株式会社夏目製作所

「KN-606U 十字仕切付マウスケージセット」仕様変更のご案内

KN-606-2 マウスケージ用十字仕切板

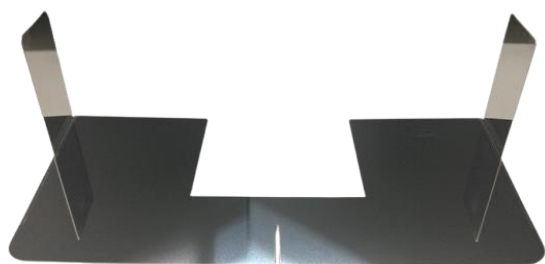
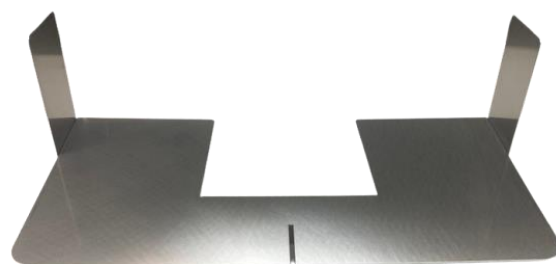
材質：SUS304（表面仕上げ BA 材）

材質：SUS304（表面仕上げ 2B 材）

- ・表面の仕上がり変更となり、光沢のある仕上げからマットな仕上げとなります。
- ・旧製品との互換性はあります。
- ・洗浄、滅菌方法について、旧製品から変更はございません。
